PROYECTO: **OFICINAS CORPORATIVAS "ASPEL"**

UBICACION: COLONIA GONZALO GUERRERO EDIFICI DE TORRE "CONFIA" NIVEL 4

PLANO: PLANOS ARQUITECTONICOS

PLANO No.: ARQ-001

PLANTA ARQUITECTONICA PROPUESTA 1 (44 PERSONAS)
NIVEL 4

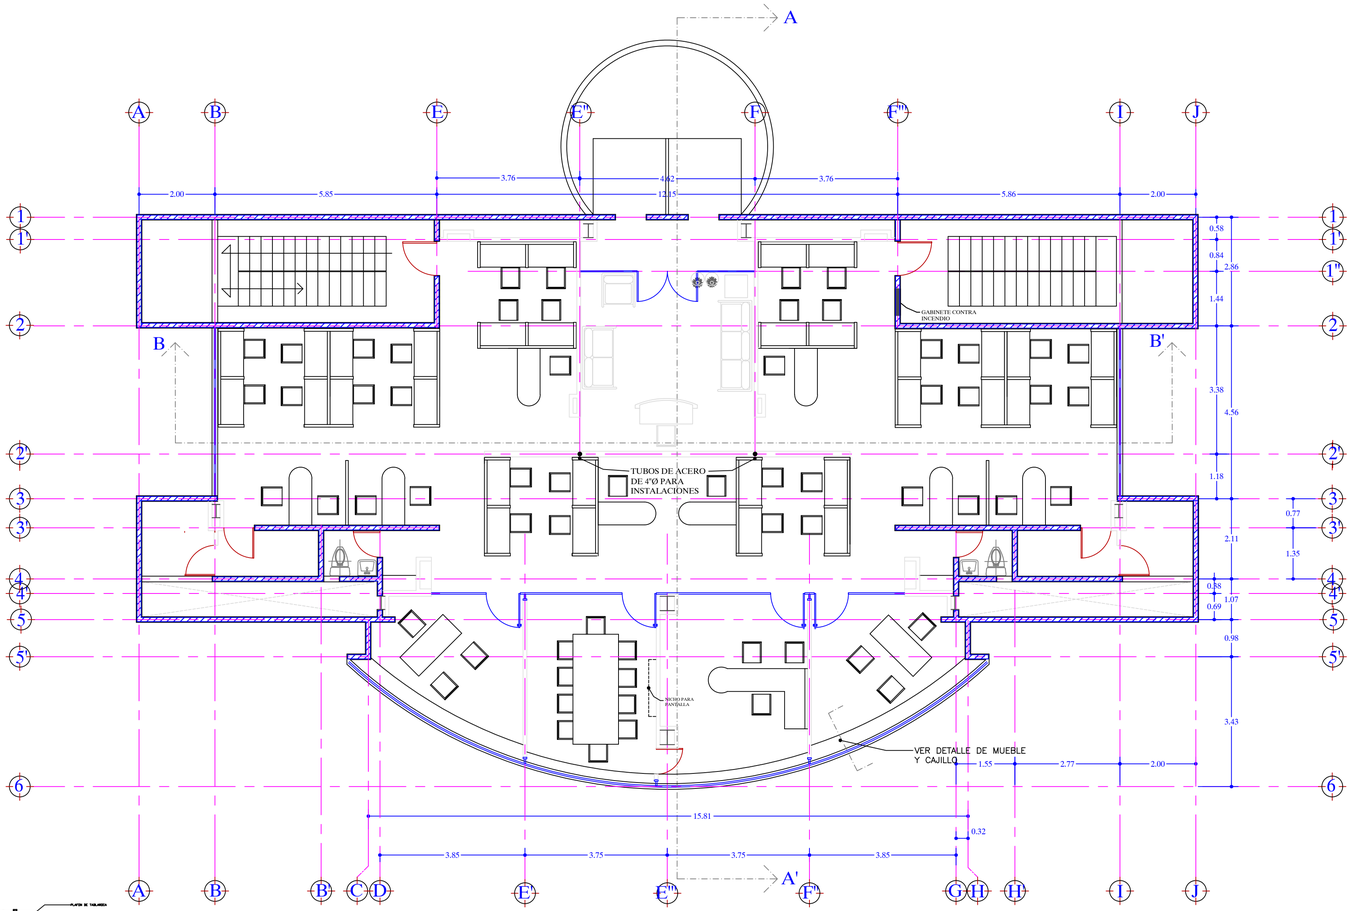
CAMBIOS: 17-06-02
1.- ESPESOR DE MURO DIVISORIO DE TABLAROCA EN RECEPCION Y SALA DE JUNTAS DE 15cms. A 15cms.
2.- SE CAMBIARON LOS DE 15 A 10cms, AMBOS MUROS Y SE AGRANDERON DOS CUADRADOS DE 30 x 30cms. AL FINAL DE AMBOS MUROS, SE CAMBIARON A 60 x 30
2.- SE CORREN MUROS DIVISORIOS DE TABLAROCA EN RECEPCION.
3.- MURO DE BLOCK DE 40cms. DE ANCHO EN RECEPCION.
4.- NICHOS DE TABLAROCA
(NUEVOS MUROS) EN ENTRADA A LA SALA DE JUNTAS
5.- CAMBIO DE POSICION DE LA COCINETA.
6.- NICHOS DE TABLAROCA CERCA DE PUERTAS DE LAS ESCALERAS DE SERVICIO DE 60 x 60
7.- SE QUITARON LAS VENTANAS DEL 1/2 BAND Y PROPUSIERON EXTRACTORES DE AIRE

CAMBIOS DEL: 27-06-02
8.- AGAGIO MURO DE TABLAROCA DE 15cms. EN PERIMETRO DE VENTANA DE PRIVADOS Y SALA DE JUNTAS.
9.- SE CAMBIO EL SENTIDO DE LA PUERTA EN PREVADO.
10.- GUITAR MOCHETA EN CTO. DE COMUNICACIONES Y PONER EN SENTIDO CONTRARIO MOCHETA DE TABLAROCA DE 10cms. CAMBIANDO ASI MISMO EL ABATIMIENTO DE PUERTA.
11.- SE CAMBIO EL CLARO DE LA PUERTA DE LA SALA DE JUNTAS DE 80cms. A 70cms.
12.- SE AGAGIERON DOS REMATES DE CRISTAL AL FINAL DE MUROS DIVISORIOS DE TABLAROCA EN PREVADOS Y SALA DE JUNTAS
13.- SE AGAGIO UN CAJILLO PARA PANTALLA EN SALA DE JUNTAS

CAMBIOS DEL 2 DE JULIO DE 2002:
14.- SE QUITA EL MURO DE VITROBLOCK DEL ACCESO
15.- SER CAMBIO EL CANCEL DE CRISTAL DEL ACCESO.
16.- SE QUITO EL MURO DE BLOCK DE 30cms DEL ACCESO.
17.- EL MURO DE TABLAROCA DEL EJE 2" SE BAJO DE ALTURA HASTA 1.80mts.
18.- CAMBIO LA POSICION DEL MUEBLE DE LA RECEPCIONISTA
19.- SE QUITO EL MUEBLE CON LOS MACETEROS DEL ACCESO.

CAMBIOS DEL 4 DE JULIO DEL 2002
20.- MURO DIVISORIO DE TABLAROCA DEL EJE 2" SE CONVIERTE DE 10 A 15cms. TAMBIEN SE CORREN LOS MUROS DE LOS EJES E" Y F 25cms PARA MANTENER EL CLARO CON EL EJE 2"
21.- SE QUITAN LOS DOS TUBOS DE ACERO INOXIDABLE DE 4"Ø EN CANCELERIA DE CRISTAL EN ACCESO
22.- SE QUITAN LOS TUBOS DE 4"Ø DE ACERO INOXIDABLE PARA INSTALACIONES DE VOZ, DATOS E ILUMINACION
23.- AUMENTARON LAS DIMENSIONES DEL CANCEL DE PUERTAS DE CRISTAL DE 0.60 A 0.80mts.
24.- COLOCACION DE MUEBLE DE MADERA EN EL PERIMETRO DEL VENTANAL EN LOS PRIVADOS.
25.- SE COLOCARON 3 DETALLES DE CRISTAL DE 12cms. AL FINAL DE LOS MUROS DIVISORIOS DE TABLAROCA DE LA SALA DE JUNTAS Y PREVADOS
